Znak sprawy RIRG.271.3.2024

Dotyczy postępowania o udzielenie zamówienia publicznego prowadzonego w trybie art. 275 pkt 1 na zadanie pod nazwą: „Zakup pierwszego wyposażenia do budynku Gminnej Biblioteki Publicznej Centrum Kultury i Rozwoju w miejscowości Drzycim”.

A. Działając na podstawie art. 284 ust. 2 ustawy z dnia 11 września 2019 r. – Prawo zamówień publicznych – dalej „ustawa Pzp”, Zamawiający, **przekazuje treść zapytań dotyczących treści Specyfikacji Warunków Zamówienia (SWZ), wraz z udzielonymi odpowiedziami.**

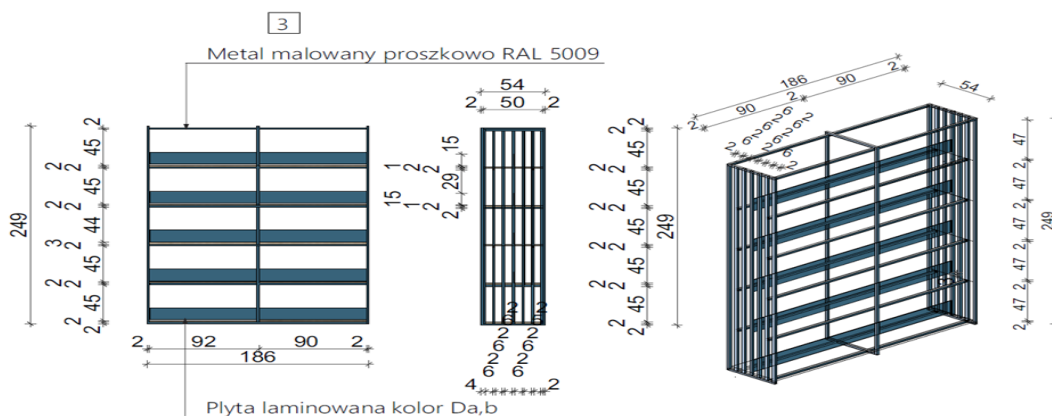
Kieruję zapytanie do pomieszczenia SALA MULTIMEDIALNA ZE SCENĄ 0.21, 0.22 pozycja 2 krzesło. Zamawiający w OPZ wskazał krzesła o następujących parametrach „Solidna, stalowa rama zapewniająca stabilność i wytrzymałość krzesła przy długotrwałym i intensywnym użytkowaniu. Chromowana powierzchnia ramy zabezpieczająca ją przed odpryskami i zarysowaniami. Trwałe siedzisko i oparcie zapewniające długotrwałe użytkowanie. 9-warstwowa sklejka o grubości 13 mm. W kolorze buku. Plastikowe stopki mocowane do nóg krzesła zabezpieczające podłogę przed zarysowaniami. Możliwość sztaplowania krzesel w stosy do 12 sztuk, dająca oszczędność powierzchni magazynowej. Wytrzymałość

Prosimy zatem, o dopuszczenie krzesła o poniższych parametrach:

- Siedzisko i oparcie drewniane, wykonane ze sklejki bukowej 7-warstwowej, gięto-klejonej o grubości 9 mm
- Siedzisko wraz z oparciem wykonane z jednej miski.

- Rama krzesła składająca się z 4 nóg, nogi wykonane z chromowanej rury stalowej o przekroju  $\varnothing 16 \times 2.0$  mm. Mocowanie siedziska wykonane z płaskownika grubości 3mm.

- Wszystkie łączenia estetyczne.
- Połączenie miski siedziska z ramą niewidoczne.
- Cztery sztuki nakładek dystansowych z tworzywa sztucznego zamocowanych na ramie pod siedziskiem. Nakładki spełniają powinny zabezpieczać krzesło podczas sztaplowania.

- Nakładki powinny spełniać funkcję ochronną przy sztaplowaniu oraz częściowo poprawiać komfort siedzenia amortyzując siedzisko
- Nogi wyposażone w stopki tworzywowe do twardych powierzchni.

- Możliwość sztaplowania do 4 szt.
- szerokość siedziska: 395 mm,
- głębokość siedziska: 415 mm,
- szerokość oparcia: 320 mm,
- wysokość siedziska: 450 mm,

- całkowita wysokość krzesła: 840 mm,
- całkowita głębokość: 540 mm,
- całkowita szerokość: 500 mm
- Atest wytrzymałościowy zgodnie z PN-EN16139 bądź zmianę opisu na produkt dostępny na rynku

*Zamawiający przedstawia poniżej wytyczne materiałowo-kolorystyczne krzesel do SALI MULTIMEDIALNEJ ZE SCENĄ 0.21,0.22 (poz. 2 tabeli załącznika nr 1 do SWZ)*

2	Krzesło	<i>Solidna, stalowa rama zapewniająca stabilność i wytrzymałość krzesła przy długotrwałym i intensywnym użytkowaniu. Chromowana powierzchnia ramy zabezpieczająca ją przed odpryskami i zarysowaniami. Trwałe siedzisko i oparcie zapewniające długotrwałe użytkowanie. Sklejka o grubości 11-12 mm. W kolorze buku. Plastikowe stopki mocowane do nóg krzesła zabezpieczające podłogę przed zarysowaniami. Możliwość sztaplowania krzesel w stosy minimum do 4 sztuk, dająca oszczędność powierzchni magazynowej. Wytrzymałość konstrukcji na obciążenia do 120 kg, niska waga krzesła ułatwiająca przenoszenie i sprawną aranżację meblowanego pomieszczenia. Kolor buk. Rysunek podglądowy:</i>	126
---	---------	--	-----
